ACTA DE INSPECCIÓN

CERTIFICAN: Que los días 11 a 14 de mayo y 1 a 2 de julio de dos mil quince, se han personado en la Central Nuclear de Almaraz. Esta instalación dispone de autorización de Explotación concedida por Orden del Ministerio de Industria, Turismo y Comercio con fecha 7 de junio de 2010.

El titular fue informado de que la inspección tenía por objeto revisar la información del diseño de los componentes seleccionados, según el procedimiento PT.IV.218 del programa de inspección del PBI del CSN de título "Base de diseño de componentes" en revisión 1 de fecha 23 de octubre de 2012, de acuerdo con la agenda de inspección incluida en el anexo a este Acta.

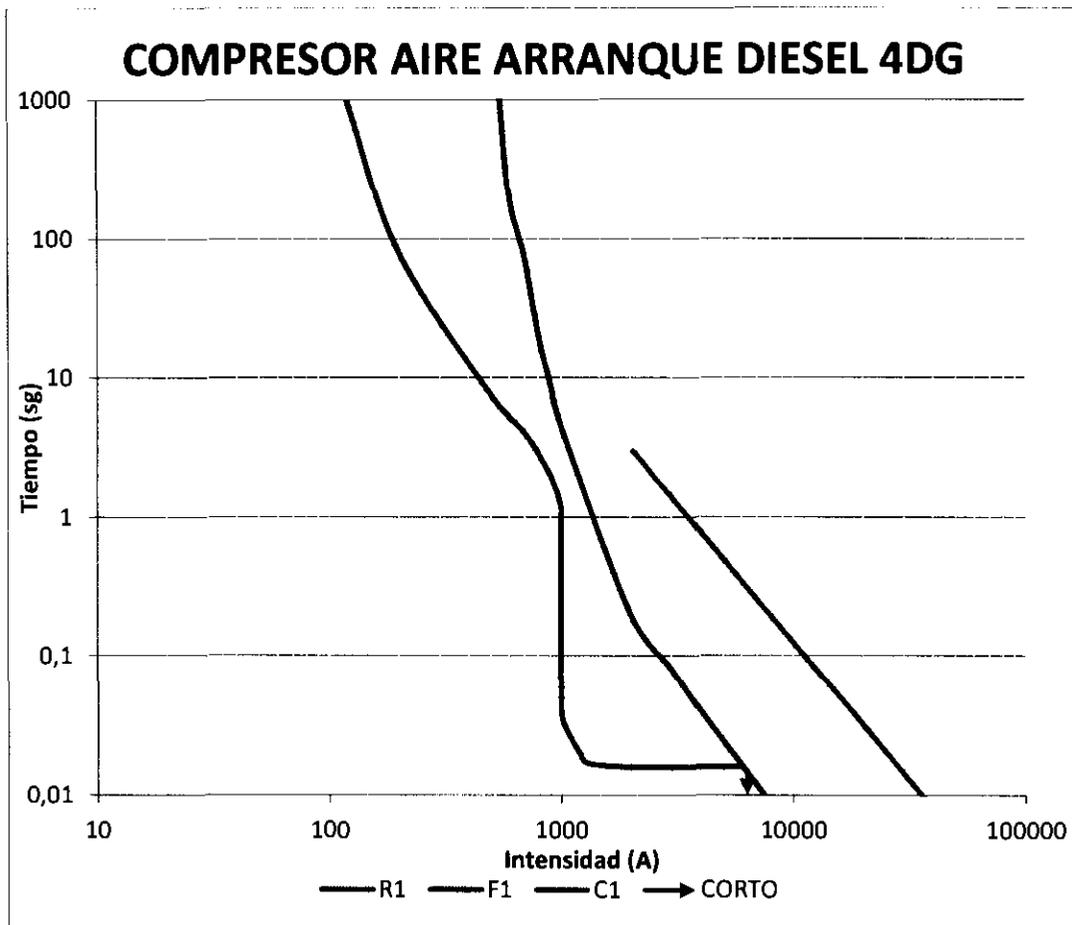
El compresor dispone de un arrancador, con unas resistencia limitadoras, las cuales limitan la intensidad de arranque.

Considerando la resistencia del arrancador proporcionado por planta (valor 2.364 Ω , 01-CE-ATA-EA-15/0914), la impedancia del cable y la tensión mínima, se obtiene que la intensidad de arranque del compresor está limitada a aproximadamente 76.7 A, por lo que la tensión mínima en bornas del compresor durante su arranque es de 164.1 V (74.57%). Este valor se considera adecuado para el arranque de motores de corriente continua, según la norma IEEE std 946-2004(pag 11, tabla 1), se consideran tensiones de arranque adecuadas para motores de continua las tensiones superiores al 72% de la nominal del sistema.
